Børkop Kommune
Teknisk-Forvaltning
Ågade 6
7080 Børkop

Tilladelse til udledning af vejevand til Tusmose Bæk i forbindelse med udbygning og forlægning af Overmøllevej ved Skærup

UDLEDNINGSSKEMA

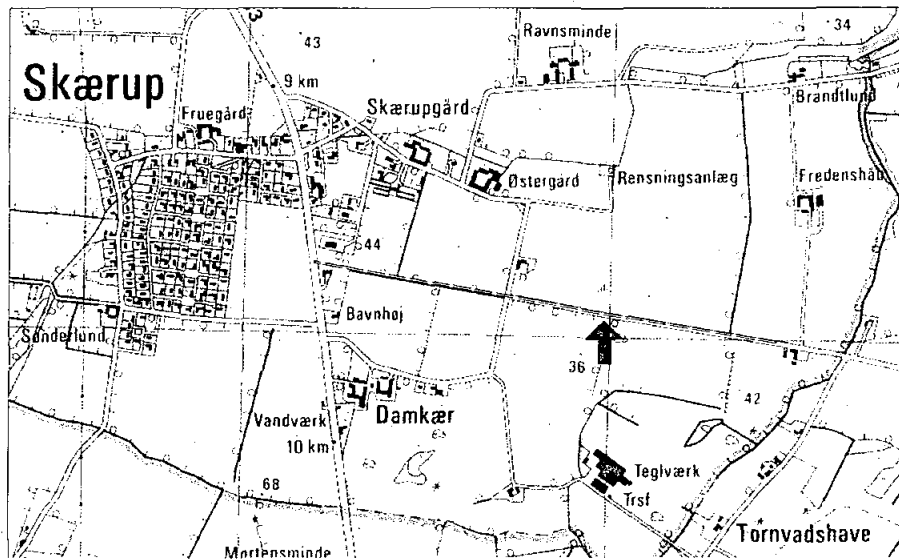
Udløbssted:	Højre v.s. km 0,82
Afvanding:	Km 0,0 – 1,3
Oplandsareal:	1,38 ha
Reduceret areal:	1,38 ha
Bassin (effektivt):	320 m ³
Tilledning til bassin:	193 l/s
Maks. Bassinafløb:	5 l/s
Maks. Overløb pr. år:	$n \leq 1/5$
Recipientmålsætning:	Tusmose Bæk er ikke målsat. Skærup Bæk er målsat BI, gydevandløb for ørreder og andre laksefisk
Medianmin. Vandføring:	≈ 1 l/s

Det skal sikres, at der sker neddrogning af udledningerne, således at der maksimalt må udledes 5 l/s fra regnvandsbassinet med maksimalt ét overløb hvert 5. år ($n \leq 1/5$). Bassinet skal etableres med minimum 230 m³ effektivt volumen.

Afløbsbygværket skal være forsynet med rist med maksimalt 10 mm tremmeafstand. Risten placeres mest hensigtsmæssigt, skråtstillet eller vandretliggende med gennemstrømning nedefra. Rist kan dog udelades i bassin med korrekt udformet dykket udløb og skumbræt.
